(株)三ツ矢米沢工場 殿		発行日: 2017年04月28日	
		整理No: 48F-04-005	
協力工場 不良品連絡書			
協 力 工 場 記 入	再発防止のため対策を記入の上、指定回答日までに原本を提出して下さい。		承認
	指定回答日: 2017年05月08日		調査
			担当
	仕様番号 57-110-027-04		不良内容 接点部に青い異物が付着 
	品名 OTB FTY3		
	金型番号 P4808		
	ロットNo 17.03.23.1.V.0001-0003 17.03.24.1.W.0001-0006		
連絡受理日 2017/04/28			
対象数量 378,700個			
協 力 工 場 記 入	1. 確認内容 4/25、御社組立工場様にて、標記製品に異物付着が発見されたとの連絡を頂いたため、弊社内で調査を行いました。		返却品の処置(数量明記) 対象品91-ルについて、再洗浄及び全数検査を行いました。結果、異物は除去出来ていた為、再納品とさせて頂いております。
	2. 発生原因 別紙参照願います		4. 流出原因 別紙参照願います
	3. 発生防止対策 別紙参照願います		5. 流出防止対策 別紙参照願います
	実施日: 2017年 5 月 8 日		実施日: 2017年 5 月 8 日
	在庫品仕掛品の確認 在庫品 0 仕掛品 0		回答日: 2017年 5 月 8 日
	標準類改訂 有・無 ()		承認 調査 作成
協 力 工 場 記 入	対策後 17.04.27.1.V.0001-0008 ~ 17.10.07.1.E.0001-000 計30mt 同不具合無し。半年以上経過している為開鎖致し可。		承認 調査 確認者
			黒岩 17.11.22 映次 和田 17.11.22 哲夫 高田 17.11.21 明宏

株式会社鈴木 御中 品質保証課 高田 様	図番:57-110-027-02 品名:OTQ FTY3 異物付着報告書別紙	発行年月日	2017年5月15日	
		株式会社 三ツ矢 米沢工場		
		承認	合議	作成

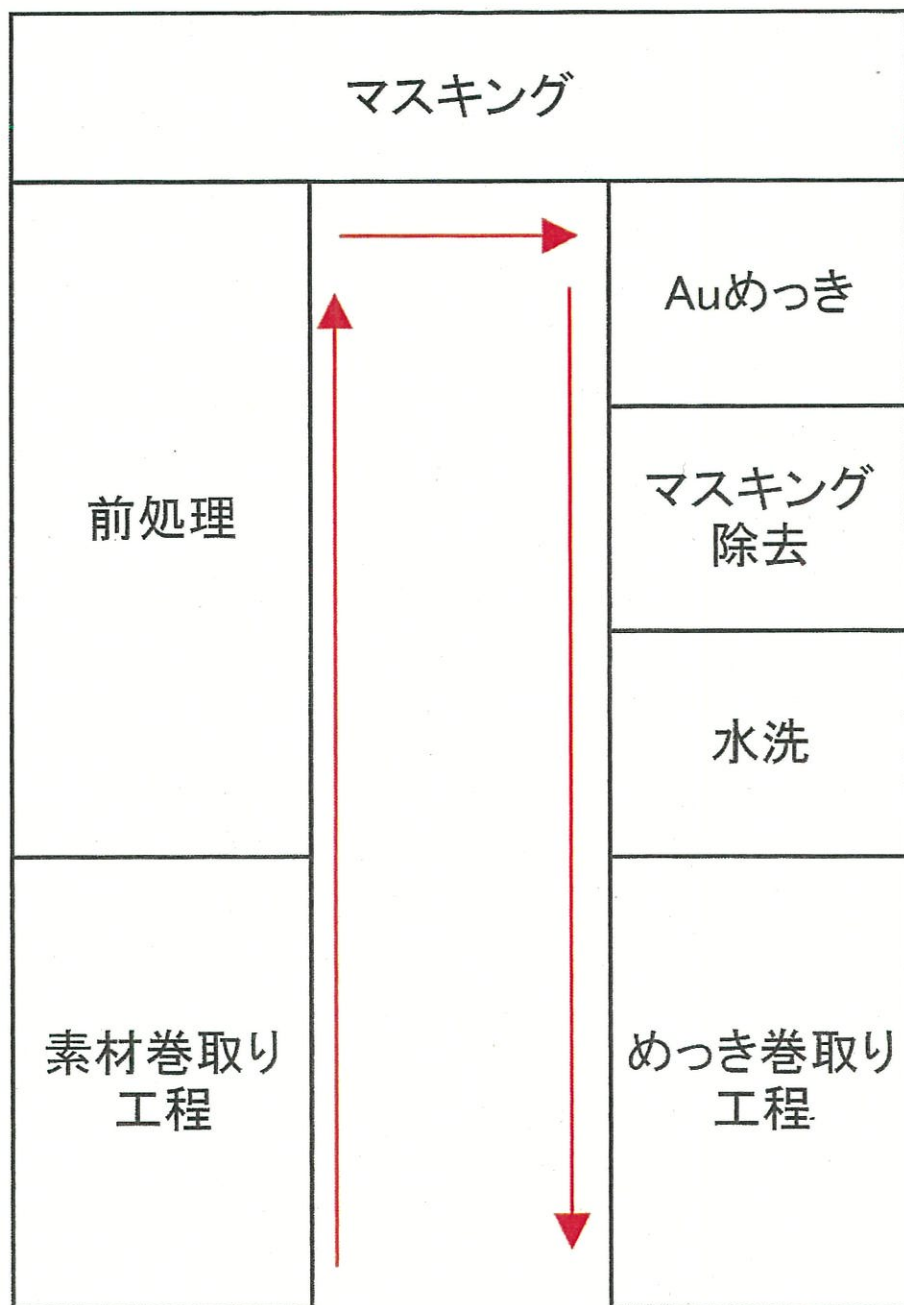
③マスキング剤剥離液の管理値(公差)と過去数ロット、対象ロットの測定値

④マスキング剤剥離液濃度がなぜ今回下限値になってしまったか

⑥管理値を約20%上限側へ変更することの根拠

⇒大変申し訳御座いませんが、社内規定により数値の開示は出来ないため、御了承願います。イメージを別紙に記載致しましたので、御手数ですがそちらを参照願います。

⇒生産数の都合上、下限気味となっておりましたが、アクション管理範囲内であったため、従来からそのまま流動しておりました。今回は製品形状的に除去しにくい部分もあり、発生したものと考えます。

⇒液については傾向管理を行っており、過去の傾向及び今回の洗浄再処理結果から、10%上限変更でも問題ないと考えます。
但し、安全を見て管理下限値ラインを、今回異物付着が発生した対象ロット着工時の液濃度以上に変更することにより、マージンを上げ、再発防止としたいと考えております。

①剥離液の管理濃度について、**全体的な管理値**を約20%上限側へ見直し・変更することで、マージンを上げます。尚、傾向管理を継続し、製品状況に応じ、見直しを行います。

別紙
FTY3 簡易工程図

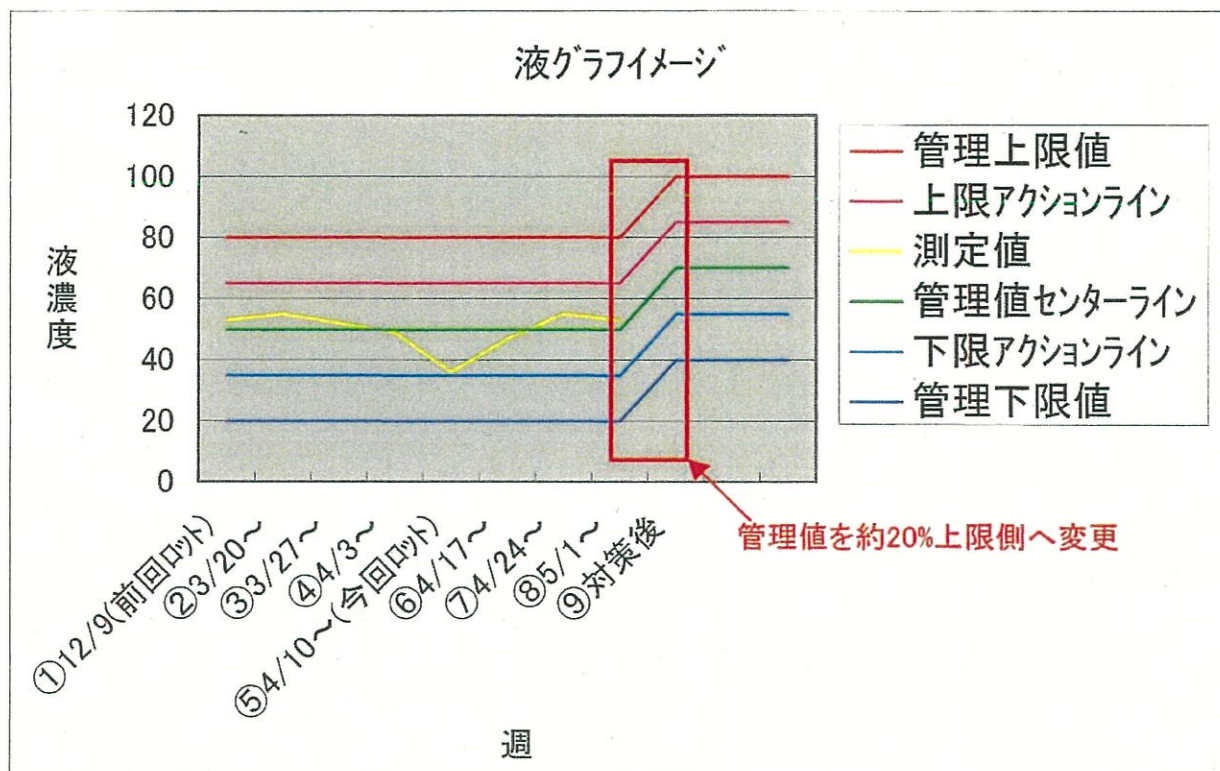
②何故接点部内側にのみ残ったのか、本めっきの概略工程含めメカニズムについて

⇒接点部内側に残った原因として、弊社装置の都合上、谷間の部分についてはマスキング・剥離共に付きにくく、除去しにくいものであります。上記内容に加え、今回は剥離液濃度が下限気味であったため、除去しきれずに残ったものと考えます。

弊社装置が本製品の形状(3D形状)的に、谷間の部分についてはマスキング・剥離共に付きにくく、除去しにくいものであります。上記内容に加え、今回は剥離液濃度が下限気味であったため、除去しきれずに残ったものと考えます。

Ni・Agめっきについては別ラインで着工
